Complétude au dossier n°60-2019-00021

Programme Pluriannuel

Restauration et Entretien des cours d'eau

Bassin Versant de la Brèche (60)

Reconnexion des méandres de la pisciculture de Litz (I38) (Mise à jour)

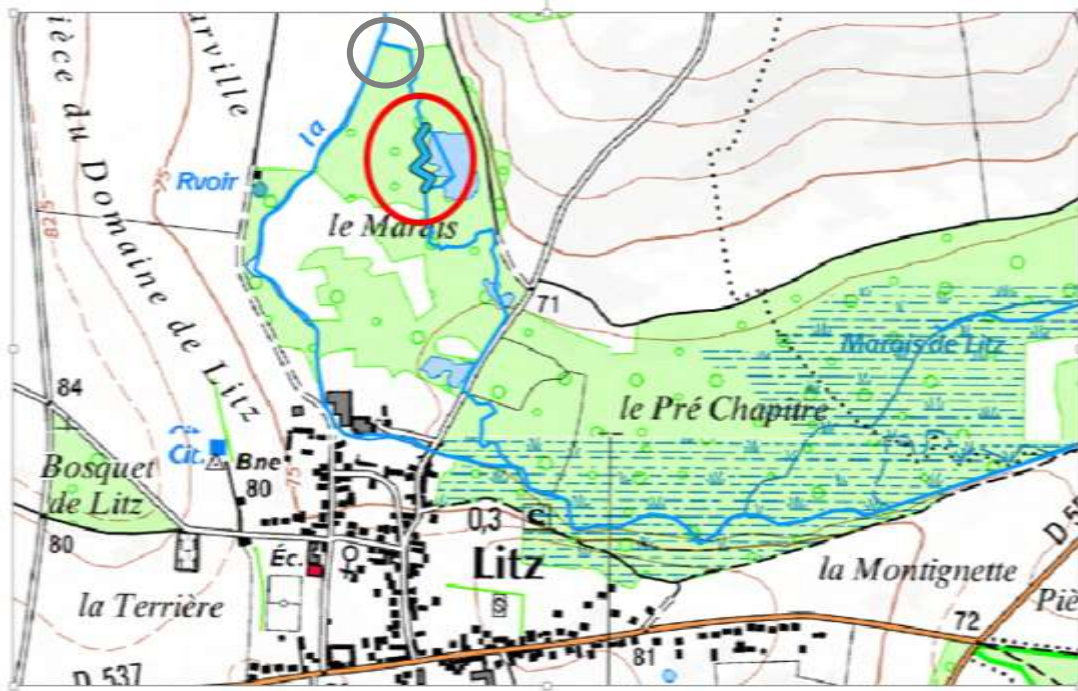
- **Concernant la reconnexion des méandres de la pisciculture de Litz (138) présenté à la page 65, est-il possible de prévoir une alternative avec un projet plus ambitieux de remise en fond de vallée de la Brèche à cet endroit ? En effet, les méandres de la pisciculture de Litz, qui n'a plus d'activité, sont situés dans le thalweg de la vallée de la Brèche et sont alimentés à la fois par les eaux de drainages et par une prise d'eau dans la Brèche, une remise en fond de vallée à cet endroit pourrait être écologiquement intéressant ;**

Le bras gauche de la Brèche correspond au fond de vallée en cet endroit. Il existe en effet deux prises d'eau dont une est issue d'une buse en mauvaise état. Il est possible de supprimer les prises d'eau par arasement du merlon séparant les 2 bras de la Brèche. Cependant le bras droit de la Brèche se doit d'être conservé, celui alimentant une station de captage en aval. Une étude sera nécessaire.

La note ci-dessous correspond à la fiche action I38 mise à jour. Les mots en rouge correspondent à la partie mise à jour.

La Brèche dans ce secteur est divisée en deux bras. Le bras gauche servait d'alimentation à une pisciculture. Actuellement, la pisciculture n'est plus en activité et le bras de la Brèche traverse un étang de pêche. Ces travaux de reméandrage permettraient d'éviter les échanges directs entre la rivière et l'étang.

Dans le même temps, une réouverture du bras sera réalisée au niveau de la diffluence des 2 bras de la Brèche par arasement de merlons (cerclage en gris sur la carte), environ 100 mètres en amont.

Le linéaire concerné par le reméandrage est de 140 m, pour un coût de travaux estimé à 70 000€ et 15 000€ d'études nécessaires. La charge du SMBVB est de 17 000 €

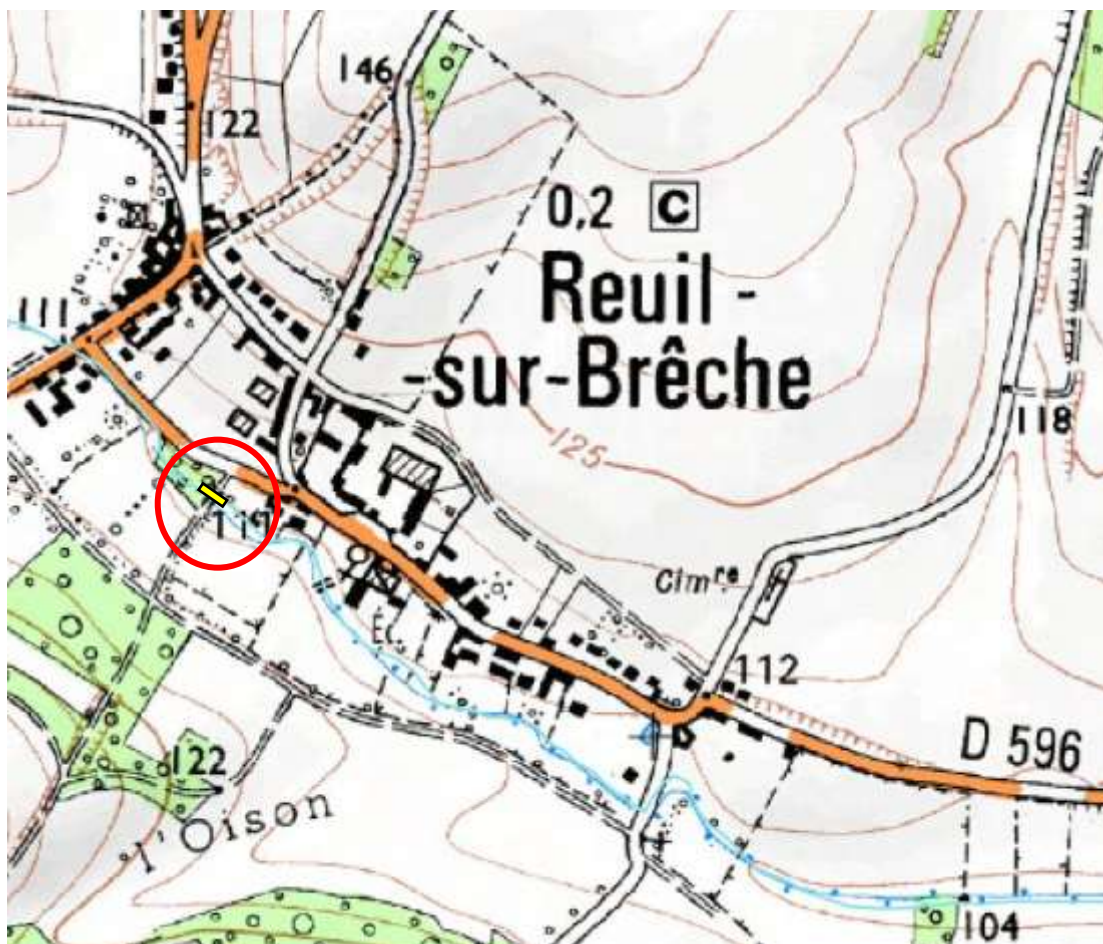
- Concernant l'action K7 à la page 75, est-ce le bon emplacement sur la carte ? Ne s'agit-il pas des buses se trouvant au niveau d'un chemin à environ 500m en amont de celui visé sur la carte ?

La localisation de l'action K7 page 75 est incorrecte. Voici la carte corrigée :
